Beschluss-Vorlage 2023/0465 zur Sitzung am 16.01.2024  
des PLANUNGS- UND BAUAUSSCHUSSES

**Betreff:** Bebauungsplan IG 23.1 - Kirchenschule;  
Beratung und Beschlussfassung zu den während der frühzeitigen Öffentlichkeitsbeteiligung und der Beteiligung der Behörden und Träger öffentlicher Belange eingegangenen Stellungnahmen;  
Beschlussfassung zum weiteren Verfahren

Abbildung 1: Auswertung der Flächenanteile im Bestand ohne Verkehrsflächen. Der Schnittpunkt der Flächenanteile  $A_u$  = unversiegelte Fläche,  $A_v$  = versiegelte Fläche ohne Bebauung,  $A_b$  = bebauter Fläche liegt im kritischen Bereich für Bebauungsdichte.

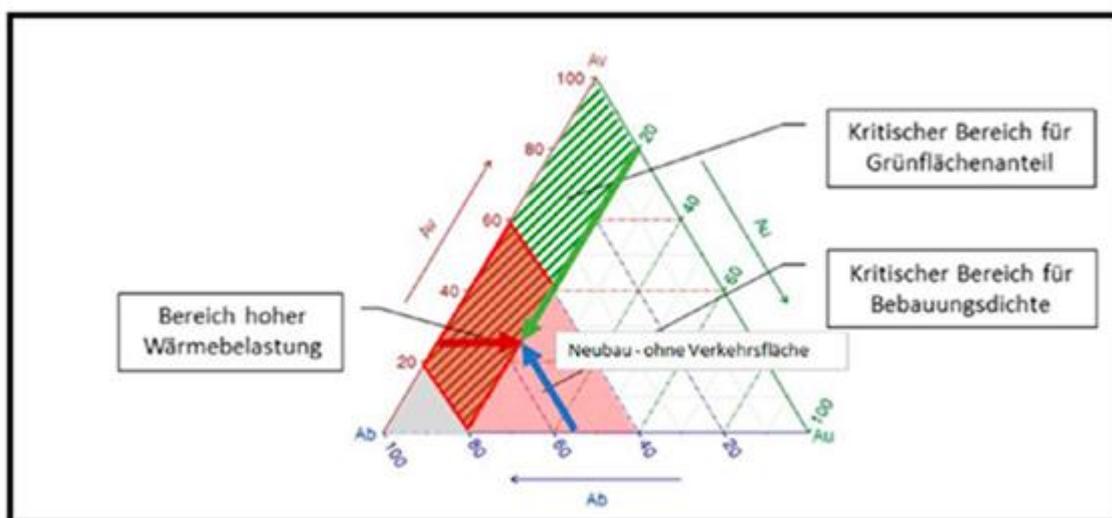
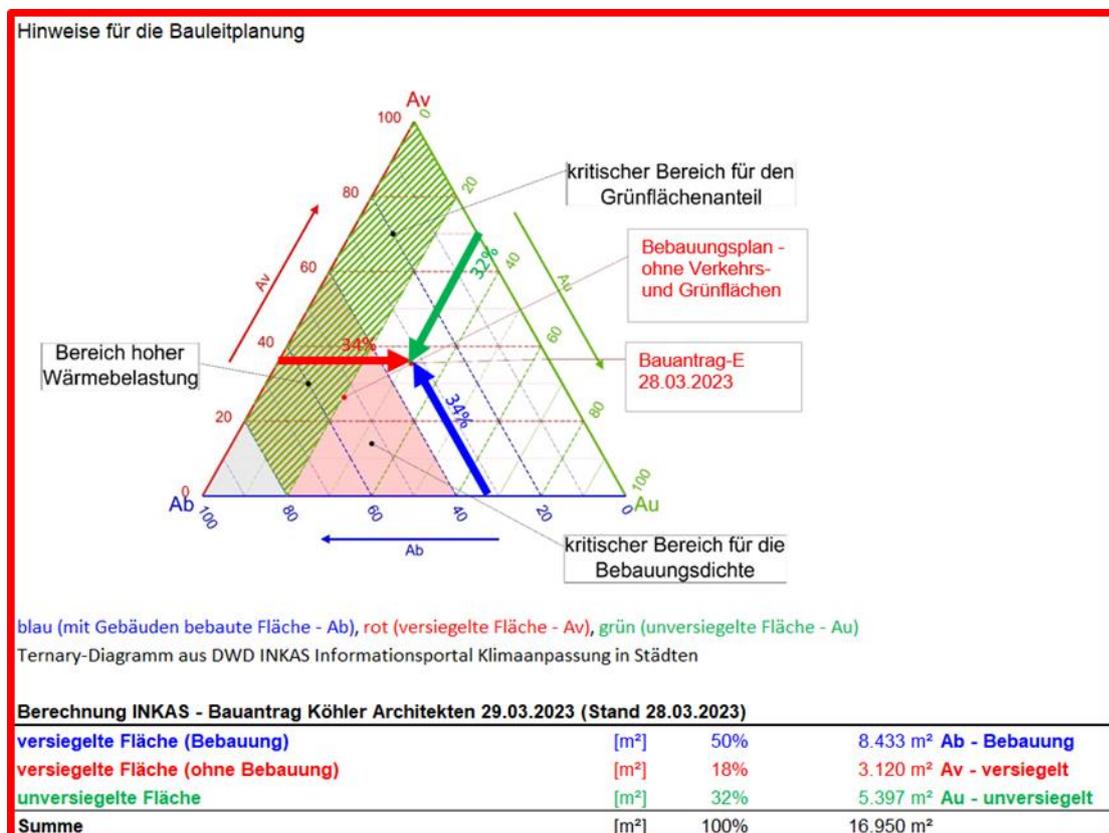
Das Landesamt für Umwelt geht für das Südbayerische Hügelland, in dem sich Germering und das Plangebiet befindet, von einer Verdreifachung der Hitzetage ( $T_{max} > 30\text{ °C}$ ) bis 2041-2071, also der Kernnutzungszeit des Gebäudes, aus. Weiterhin werden sich die Hitzewellen pro Jahr mehr als verdoppeln.

Der Deutsche Wetterdienst (DWD) bietet im Informationsportal Klimaanpassung in Städten (INKAS) ein zweidimensionales Modell an, welches auf Basis dreier Variablen eine Abschätzung zur künftigen Hitzebelastung bei Bauvorhaben auf Basis der Versiegelung gibt. Die berechneten Flächenanteile (unversiegelt, versiegelt, bebaut) wurden in das Ternary-Diagramm übertragen und ausgewertet.

Das vom DWD verwendete Modell ist natürlich nur eine Näherung und kein Gutachten. Da eine Verringerung der Gebäudedichte schlichtweg aus demographischen Gründen nicht möglich ist, sollte auf eine umfangreiche Hitzekompensation vor Ort geachtet werden. Insbesondere auch, da das Gebäude schützenswerte Personen beherbergen wird.

Da eine ausreichende Kompensation unwahrscheinlich und ein ausreichender Hitzeschutz am Gebäude notwendig ist, sollte nach § 9 Abs. 1 Nr. 14, 25 Wert auf eine kühlende Dachbegrünung und Dachgärten sowie Fassadenbegrünung gelegt werden. Eine klimawandelbeständige Artenliste für Dach und Fassade wird empfohlen.

Die Auswertungen der Flächenanteile werden zur Kenntnis genommen. Beim Vorentwurf des Bebauungsplanes handelt es sich um einen Angebotsbebauungsplan, der einen Vorhabenhintergrund aufweist. Beim Angebotsbebauungsplan werden Festsetzungen zum Maß der baulichen Nutzung getroffen, die auf der „sicheren Seite“ liegen und einen Puffer einbauen.

Legt man den Vorhabenhintergrund in Form Vorentwurfsplanung des Architekten bzw. Landschaftsarchitekten zugrunde, ergibt sich folgendes Bild:
